Keuringsverslag van een elektrische laagspanning- en zeer lage spanningsinstallatie

NIET CONFORM

Straatnaam Mechelsesteenweg
Huisnummer 172
Busnummer 6
Postcode 2640
Gemeente Mortsel
Land België

Controlebezoek van een oude huishoudelijke elektrische installatie van een wooneenheid bij verkoop op vraag van de verkoper volgens (KB 08/09/2019) - AREI Boek 1- 8.4.2. en 8.2.1. en 4.2.4.3.

Afbeelding schakel- en verdeelbord:

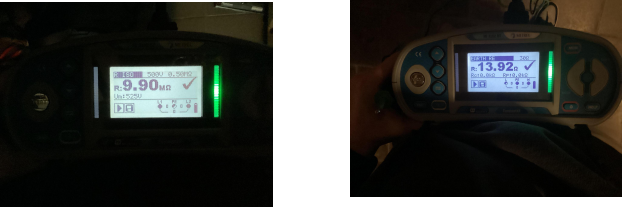
Visueel nazicht (algemeen)	NOK	Directe aanraking	NOK	Indirecte aanraking	NOK
Aansluitingen	NOK	schema in bijlage door Aceg vzw	NA		
Equipotentiale verbindingen	niet van toepassing	Doorsnede geleiders	NOK		
Continuïteit	NOK	Verlichting / toestellen	NOK
